FESTSTELLUNGSENTWURF

Straße: A 45

Unterlage / Blatt-Nr.: 6 / 1 a b
Höhenplan A 45

Ersatzneubau der Talbrücke Volkersbach
mit sechsstreifigem Ausbau
~~1. Planänderung~~ - 2. Planänderung
von Betr.-km 151,112 bis Betr.-km 153,703
von Bau-km 0+960 bis Bau-km 3+550

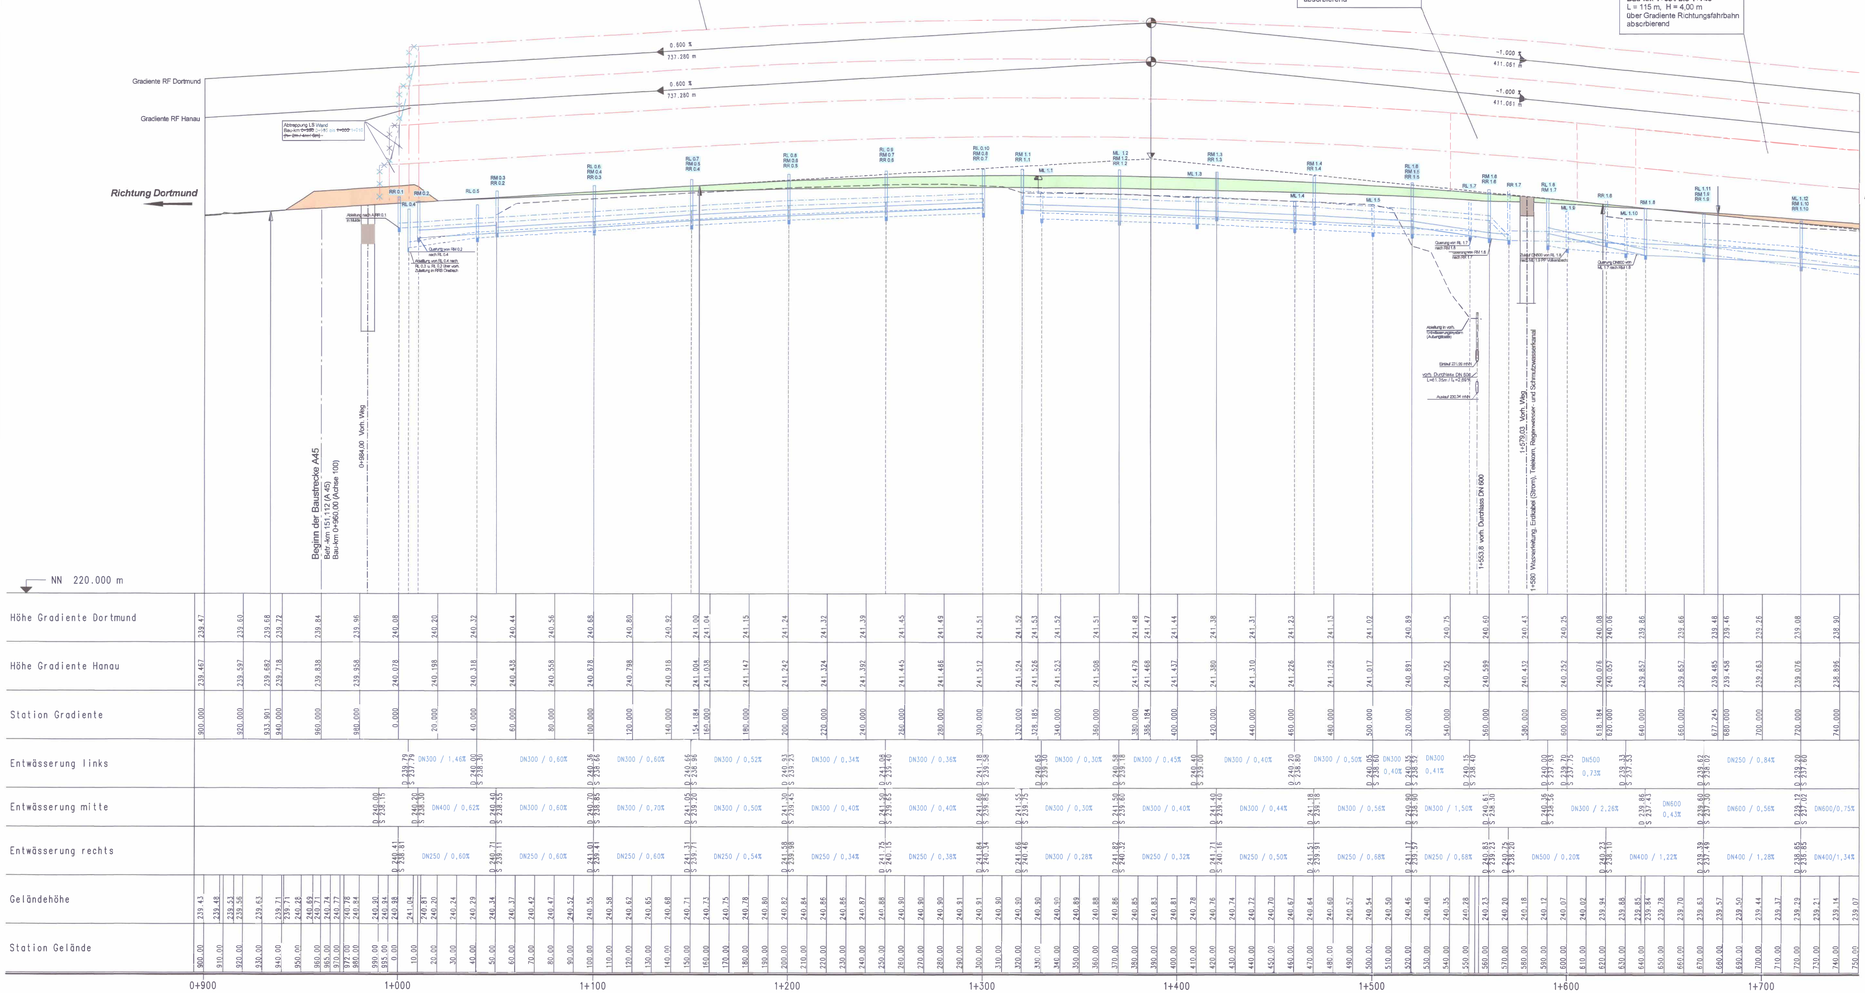
Bauwerk BW01
Brücke im Zuge der A45
über einen Hauptwirtschaftsweg
- Bauwerksverlängerung -
Betr.-km 151,136
LW = ~~7,00 m~~ 6,00m
LH ≥ 4,50 m
NBr. = ~~44,10 m~~ ~~52,10m~~ 50,70m

LA 01
Lärmschutzwand
Bau-km 0+995 bis 1+010
L = 15 m, H = 2,00 bis 8,00 m
über Gradiente Richtungsfahrbahn absorbierend (Abtreppung)
Bau-km ~~1+005~~ 1+010 bis ~~1+856~~ 1+832
L = ~~851~~ 822 m H = 8,00 m
über Gradiente Richtungsfahrbahn absorbierend

Bauwerk BW02
Brücke im Zuge der A45
über einen Hauptwirtschaftsweg
Betr.-km 151,731
LW = 7,00 m
LH ≥ 4,50 m
NBr. = ~~35,10 m~~ ca. 45,00 m

Nr.	Art der Änderung	Datum	Zeichen
b	Anpassung der Konstruktionsweise BW 01	23.01.2019	Sauermann
a	Anpassung Bauwerksdaten BW 01 und BW 02	13.02.2018	V. Seibert
a	Anpassung Lärmschutzwand LA 01	13.02.2018	V. Seibert
